RADA POWIATU
CIESZYŃSKIEGO

W odpowiedzi na Pana interpelację z dnia 26.09.2017r. w sprawie remontu ulicy Górny Bór w Skoczowie poniżej przedstawiamy stosowne informacje w tym temacie.

Przejezdności od strony wlotu z w. Terpowa

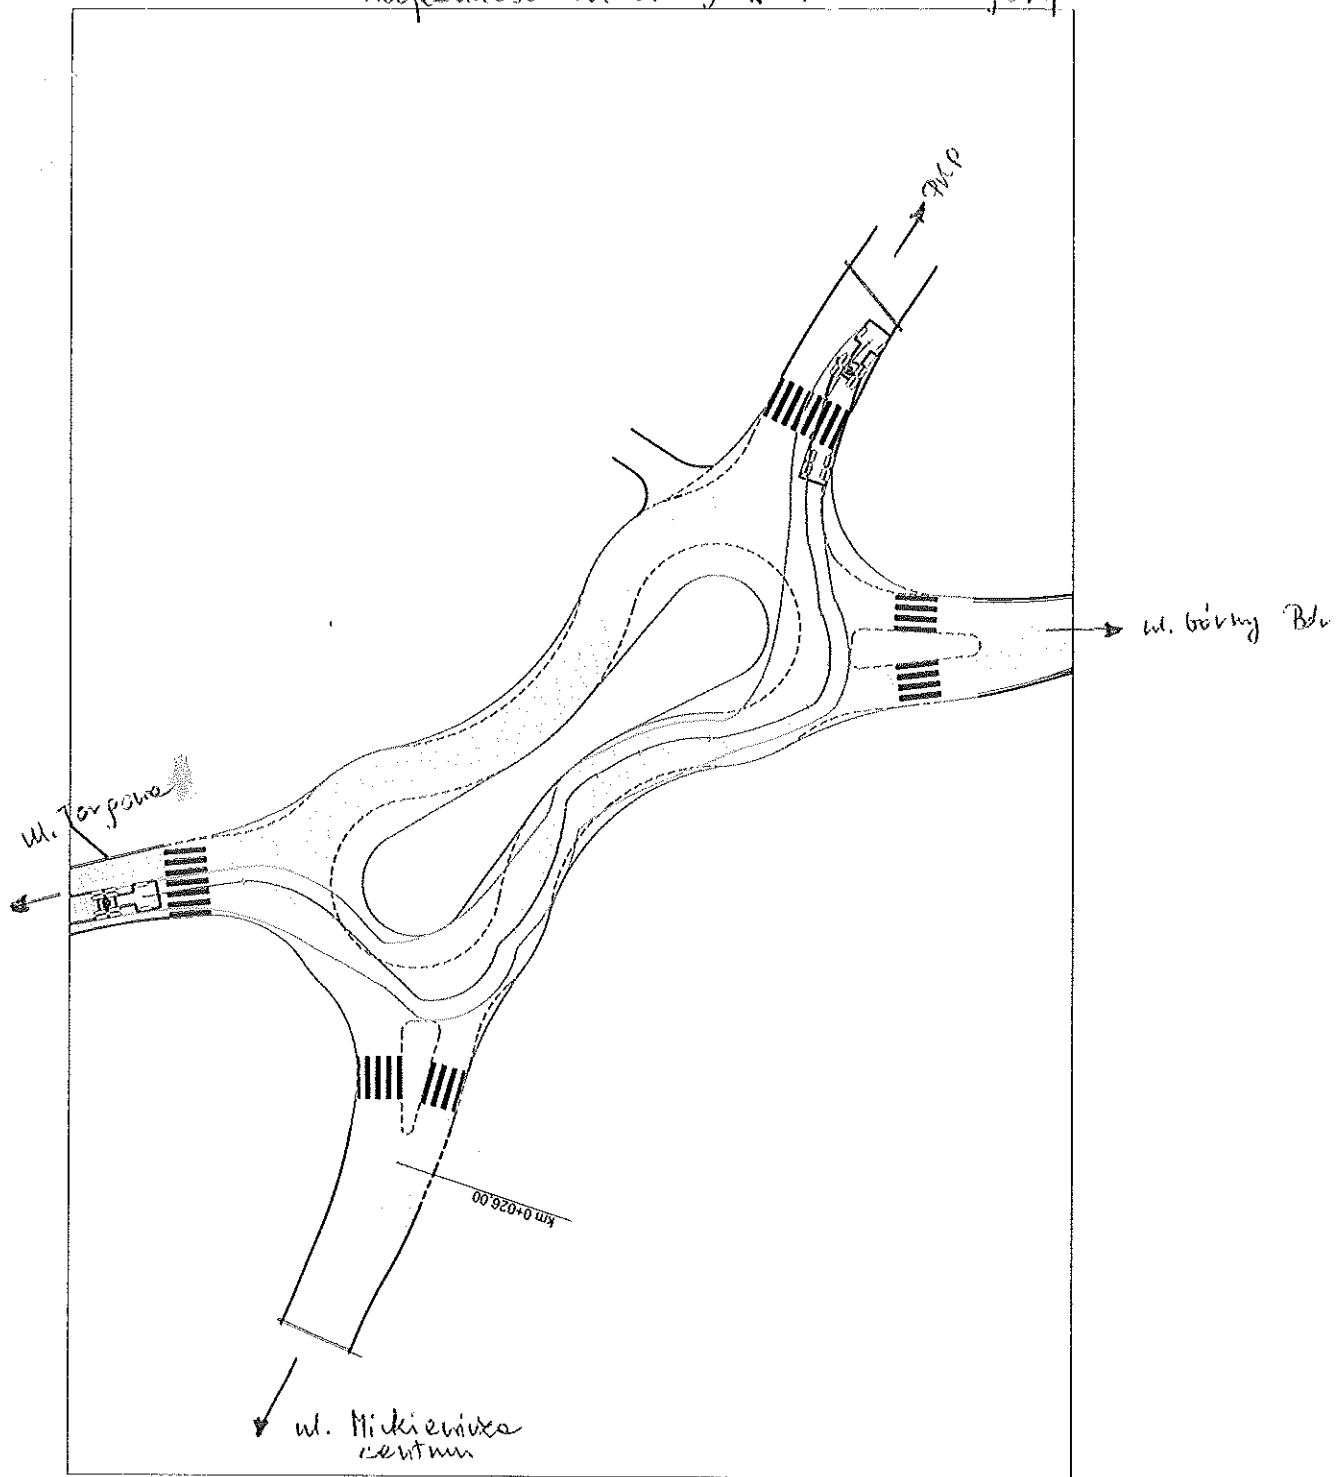
Ad 2d). Wybór geometrii przebudowy skrzyżowania został dokonany w oparciu o opracowane przez Projektanta koncepcje w ośmiu wariantach. Warianty koncepcji Projektant opracował w oparciu o sporządzone kartogramy ruchu w godzinie szczytu, z uwzględnieniem ruchu prognozowanego. Dokonane obliczenia przepustowości, rezerwy przepustowości, a także poziomu swobody ruchu wykazały dla wariantu wybranego duże zapasy, z jednoczesnym zapewnieniem ciągłości ruchu bez dławienia, co potwierdziło, że parametry geometryczne wybranego wariantu spełniają wymogi rzeczywistego jak i prognozowanego ruchu. Pomiaru ruchu zostały przeprowadzone przez Projektanta w oparciu o rzeczywisty ruch. W załączeniu projektowe szkice przejezdności pojazdu miarodajnego (ciągnik z naczepą) o dł. 16m, od strony każdego z czterech wlotów. Skrzyżowanie zostało zaprojektowane na ruch kategorii KR 4, przy założeniu drogi klasy Z. Parametry geometryczne zostały dobrane i zaprojektowane zgodnie z Rozporządzeniem Ministra Transportu i Gospodarki Morskiej z dnia 2 marca 1999 roku w sprawie warunków technicznych jakim powinny odpowiadać drogi i ich usytuowanie. Zgodnie z § 71 w/w rozporządzenia przy drogach klasy Z promienie łuków na skrzyżowaniu powinny wynosić $R_{min}=8,0$ mb, w przypadku przedmiotowej inwestycji jest to promień $R=10, 11, 12, 15, 20$ mb.
